**AVIS RELATIF À LA PROTECTION
CONTRE LES EVENTUELS EFFETS NOCIFS ET NUISANCES
PROVOQUÉS PAR LES RAYONNEMENTS NON IONISANTS
GÉNÉRÉS PAR DES ANTENNES ÉMETTRICES STATIONNAIRES**

Commune : FEXHE-LE-HAUT-CLOCHER - Exploitant : ORANGE

Référence exploitant : 046L1_2/30618L1_2/40618L1_2/50618L1_2

Rapport n° 3464 / 2024

Figure 1 : Vue en plan des lieux de séjour et des points de contrôle

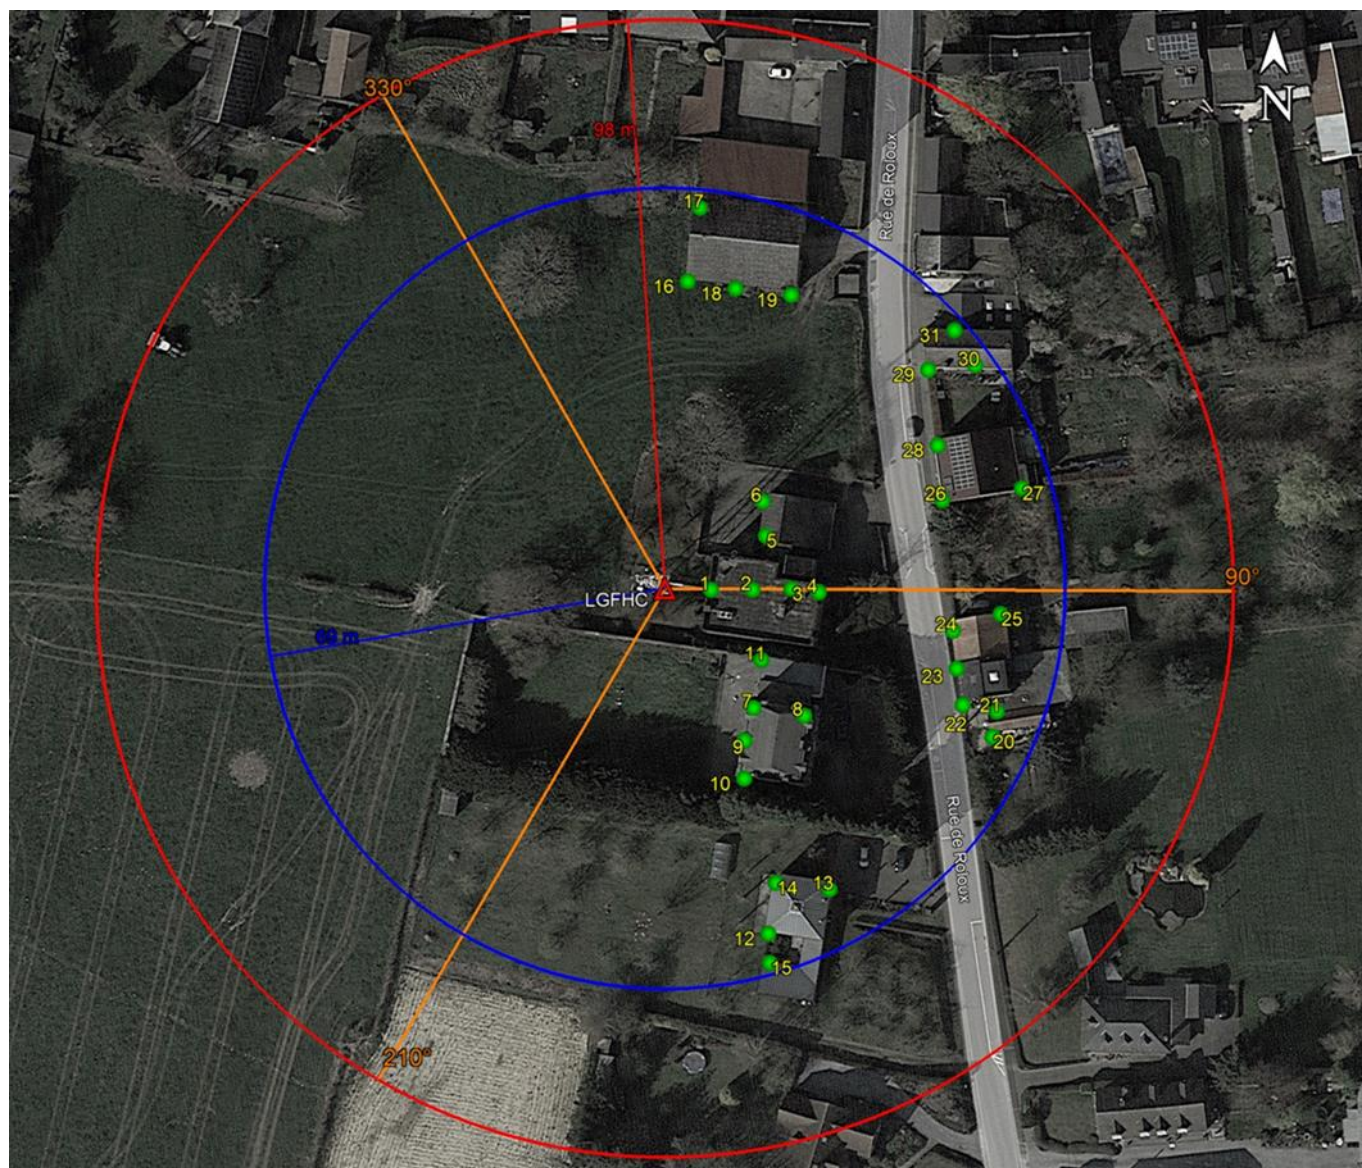
Les fréquences d'émission, la puissance rayonnée par chacune des antennes et leur gain permettent de déterminer le rayon de la zone à analyser. Tout dépassement de la limite par installation est exclu en dehors de cette zone. Le tableau 2 reprend les 35 LS² pour lesquels l'indice d'exposition est le plus élevé. Les différentes colonnes indiquent :

- le numéro du point de contrôle repris sur un des plans de la figure 1;
- le numéro du LS dans lequel se trouve le point de contrôle de la 1^{ère} colonne ;
- l'atténuation d'obstacle prise en compte pour le calcul de l'indice d'exposition dans le LS ;
- le résultat du calcul de l'indice d'exposition.

En ce qui concerne les antennes de l'installation mentionnées dans le tableau 1, la distance maximale à laquelle la limite pourrait être atteinte, à l'extérieur, est égale à 81,4 m. S'il n'y a pas de LS à une distance inférieure, les antennes respectent forcément la limite d'immission.

Dans le cas des LS situés à l'intérieur des bâtiments, une atténuation d'obstacle est prise en compte et il en résulte que la distance maximale à laquelle la limite pourrait être atteinte se réduit à 57,7 m.

Les résultats de l'évaluation décrite au paragraphe 4 indiquent que les antennes émettrices stationnaires de l'installation faisant l'objet du présent avis ne produisent pas, dans un lieu de séjour, un rayonnement électromagnétique maximum supérieur aux limites fixées à l'article 4 du décret.

En conclusion, les antennes émettrices stationnaires faisant partie de l'installation référencée dans le paragraphe 2 et dont les caractéristiques techniques sont résumées dans le tableau 1 **respectent les limites d'immission** fixées à l'article 4 du décret du 8 décembre 2022 (M.B. du 16.12.2022) modifiant le décret du 3 avril 2009 relatif à la protection contre les éventuels effets nocifs et nuisances provoqués par les rayonnements non ionisants générés par des antennes émettrices stationnaires.
